CUNICOLO ESPLORATIVO MADDALENA

ISTRUTTORIA VIA

INTEGRAZIONI

**NUOVO COLLEGAMENTO FERROVIARIO TORINO – LIONE
CUNICOLO ESPLORATIVO MADDALENA**

Allegato 2 : Programma della galleria geognostica e programma dell'opera principale (da progr. PP2)

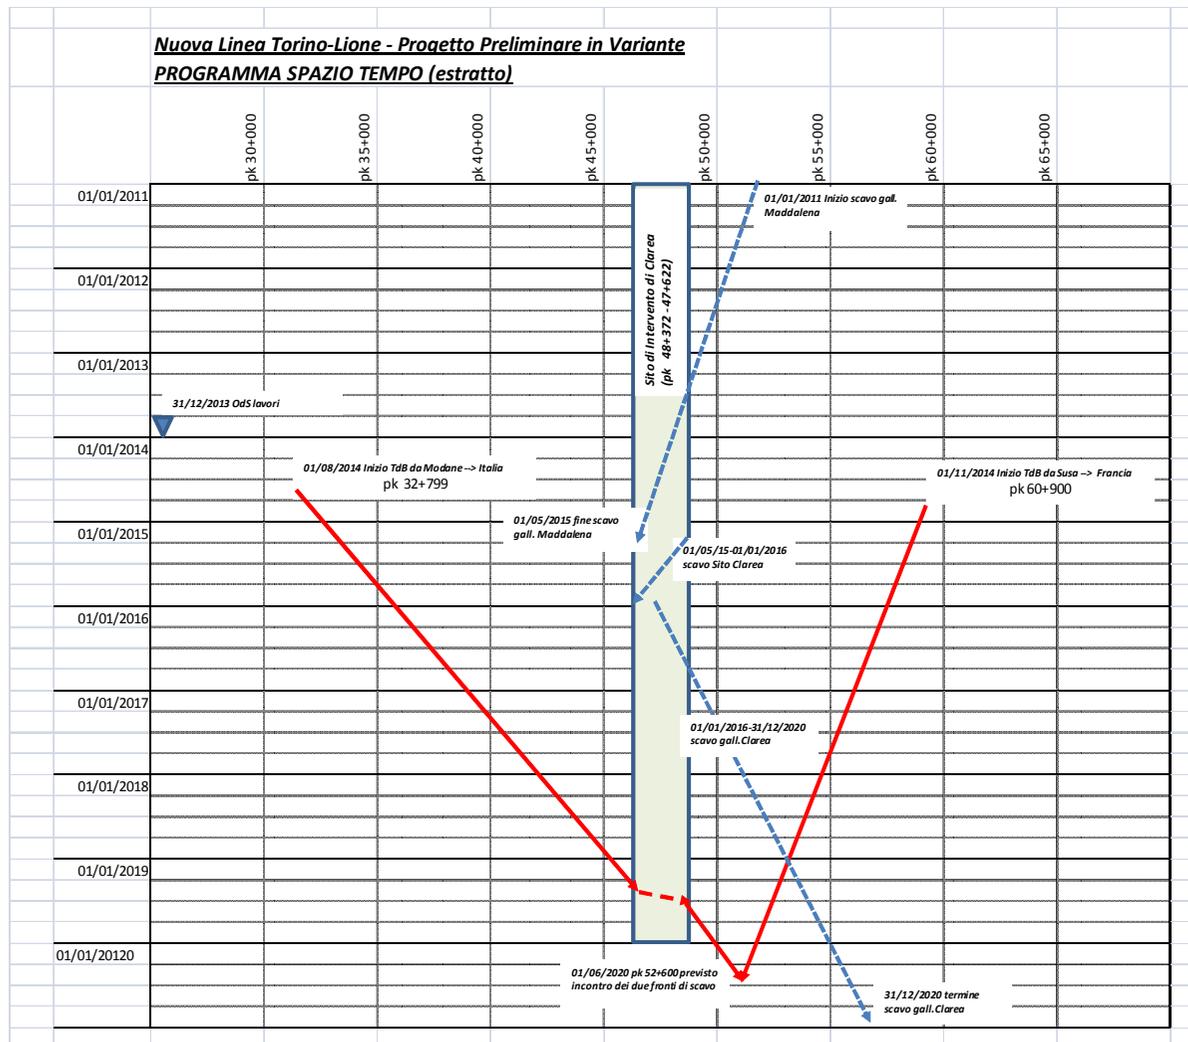
- Fornire un cronoprogramma generale dei lavori integrato con quello dell'opera principale (quest'ultima, non essendo ancora completamente finita la fase progettuale, solo nelle sue linee principali) con particolare riguardo alle fasi di scavo del Tunnel di base, rapportato alle tempistiche di lavorazione del cunicolo esplorativo di cui trattasi.

E' così possibile, come si vede dall'estratto del programma generale dell'opera che si allega, iniziare lo scavo del Sito di Clarea in anticipo rispetto a quando le frese (TBM) provenienti da Modane raggiungeranno questa progressiva, e quindi fare in modo che la frese possano attraversare "a vuoto" l'area stessa, con guadagno di tempo.

In questa ipotesi, si prevede di alimentare il cantiere sotterraneo per la realizzazione del Sito tramite la galleria geognostica e di far uscire il materiale scavato tramite nastri trasportatori dall'imbocco di Maddalena. Da qui, per il tramite dell'accesso realizzato sulla Autostrada A32 si prevede di trasportarlo al cantiere di Susa per la valorizzazione o la messa a deposito. Il volume di materiale corrispondente al Sito è di circa 350.000.m³ (roccia in posto) .

Figura 1 – Distribuzione superficiale dei corpi di metabasiti (anfiboliti) rinvenuti nel complesso di Clarea nell'area di studio (racchiusi all'interno

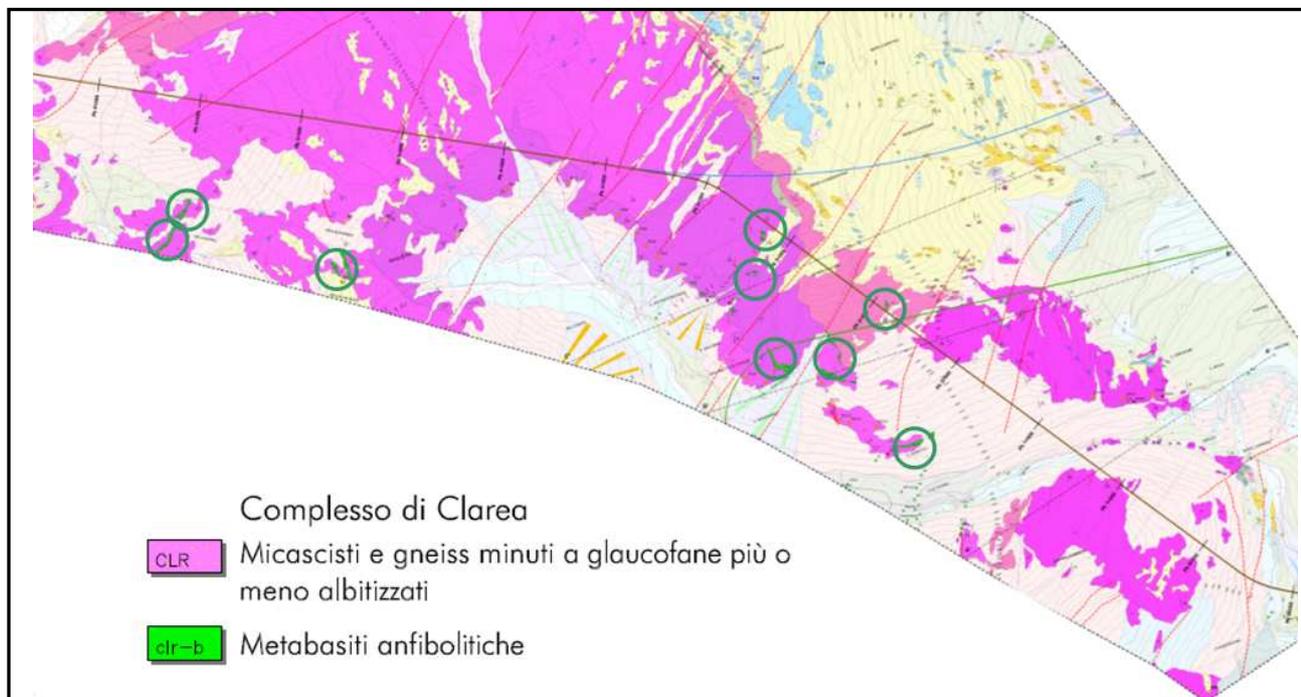
- fornire informazioni dettagliate e documentali circa l'eventuale presenza di fibre di amianto nelle rocce di scavo. Si richiedono inoltre chiarimenti e valutazioni qualitative e quantitative circa l'impatto sull'atmosfera dovuto al transito dei mezzi necessari per l'eventuale trasporto verso la stazione di Bussoleno delle rocce contenenti amianto, con l'indicazione dei percorsi..

Come accennato nel progetto, la possibilità di rinvenire rocce contenenti minerali asbestiformi nel corso degli scavi deriva dalla presenza di corpi e livelli di metabasiti (anfiboliti), intercalati nei micascisti del Complesso di Clarea, visibili in affioramento in talune zone del tracciato.

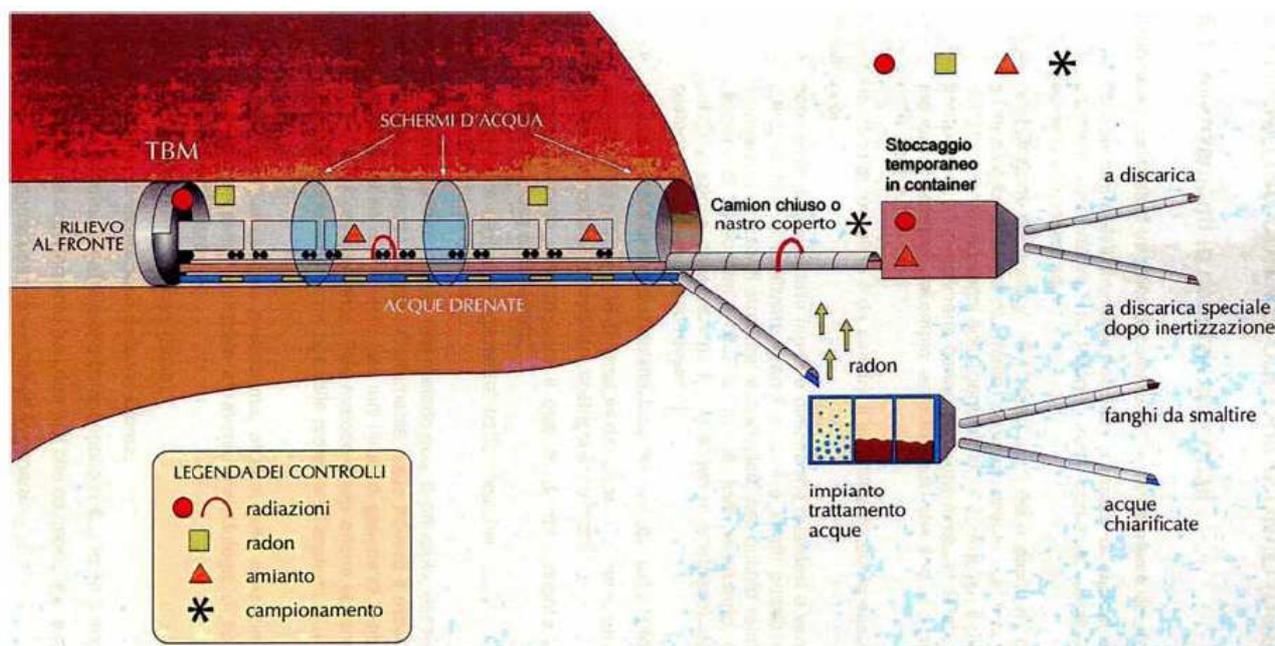
- Gestione, in fase di esercizio, degli impianti di trattamento delle acque (termali o non), che possano contenere, gas Radon, fanghi o fibre di amianto. Unificare le indicazioni di cui al Piano di sicurezza e Coordinamento, su stoccaggio, smaltimento e conferimento in discarica dei fanghi, e le modalità di smaltimento, in esercizio, delle acque. In particolare, in funzione dell'attuale livello progettuale, dettagliare il progetto dell'impianto definitivo con il relativo schema idraulico, dimensionamento e tecnologie adottate, compresa la prevista vasca di gorgogliamento per la dispersione del gas Radon.

Nella figura seguente si riporta uno schema delle possibili misure eventualmente necessarie per l'avanzamento in galleria nelle due condizioni particolari sopra descritte (amianto e radon).
